1.1 CONCEPTO TÉCNICO No. CT:	**6283**
1.2 ÁREA:	TÉCNICA Y DE GESTIÓN
1.3 COORDINACIÓN:	INVESTIGACIÓN Y DESARROLLO
1.4 REFERENCIA CRUZADA RADICADO FOPAE:	2011ER10815
1.5 RESPUESTA OFICIAL No.	RO-49549

2.1 SOLICITANTE:	CURADURÍA URBANA No. 2
2.2 PROYECTO:	Carrera 4 C # 31 – 69
2.3 LOCALIDAD:	3. Santa Fe
2.4 UPZ:	92. La Macarena
2.5 BARRIO O SECTOR CATASTRAL:	Sector Catastral La Perseverancia
2.6 DIRECCIÓN:	Carrera 4 C # 31 – 69
2.7 CHIP:	AAA0087FNAW
2.8 MANZANA CATASTRAL:	07
2.9 PREDIO CATASTRAL:	17
2.10 ÁREA (m^2):	34.3
2.11 FECHA DE VISITA:	Agosto 22 de 2011

Fotografía No. 1. Predio del proyecto ubicado en la Carrera 4 C # 31 – 69, de la Localidad de Santa Fe. (Tomada el 22/08/2011)

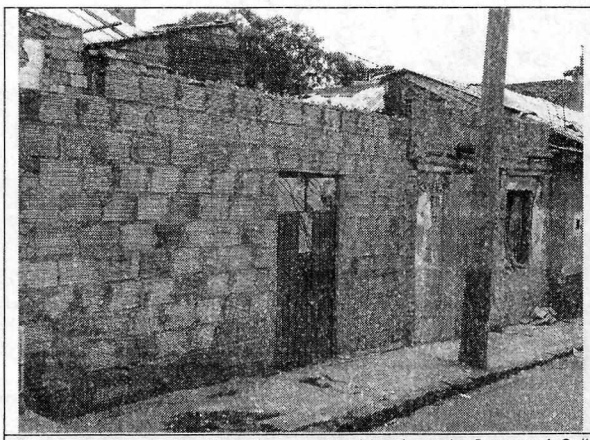
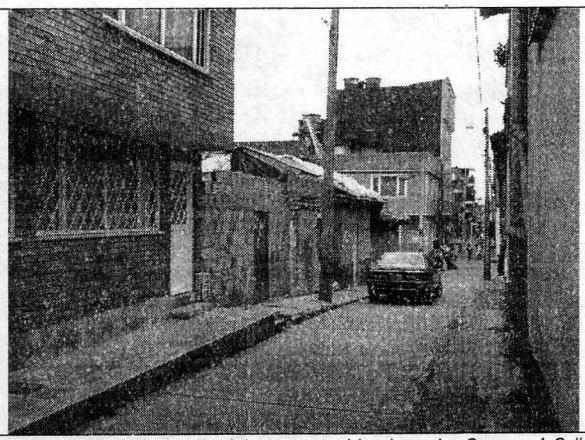
La zona donde se busca desarrollar el proyecto corresponde con uso de suelo urbano con edificaciones de tipo residencial. Es un sector consolidado con densidad de construcción alta, contando con vías pavimentadas (ver Fotografías No. 1 y 2); así mismo, las vías del sector cuentan con sistemas de drenaje para el manejo de escorrentía superficial, que se conectan con la red de alcantarillado sobre la Carrera 4C. En la zona se encuentran edificaciones de hasta cuatro (4) pisos en altura, en un terreno con pendiente media.

En el momento de la visita técnica en el predio objeto del presente concepto técnico, se encontró un lote vacío, con cerramiento en muro de mampostería y sin evidencias de afectación por procesos de remoción en masa activos, ni de carácter local en su interior, ni de carácter general en la ladera o zonas aledañas al predio evaluado.
